ECE/TRANS/WP.29/2009/39
17 December 2008

Предложение по дополнению 4 к поправкам серии 02 к Правилам № 107
(Транспортные средства категорий M₂ и M₃)

Представлено Рабочей группой по общим предписаниям, касающимся безопасности*

"Рис. 7
ОГРАНИЧЕНИЕ ОСНОВНОГО ПРОХОДА СПЕРЕДИ
(см. приложение 3, пункт 7.7.5.1.1.1)

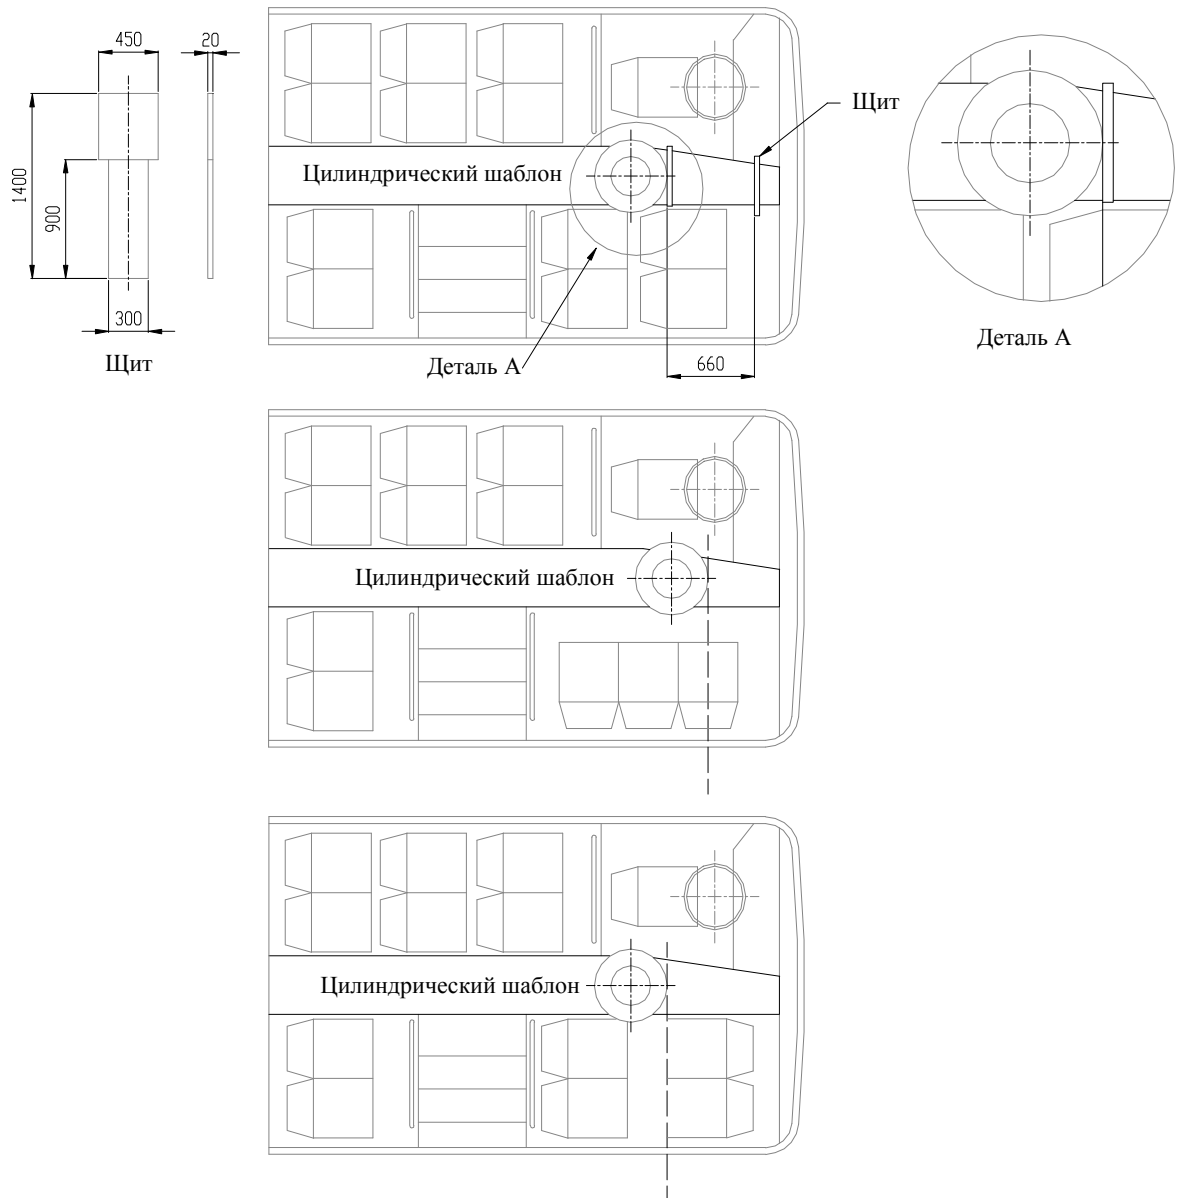
Приложение 4, рис. 7, изменить следующим образом:
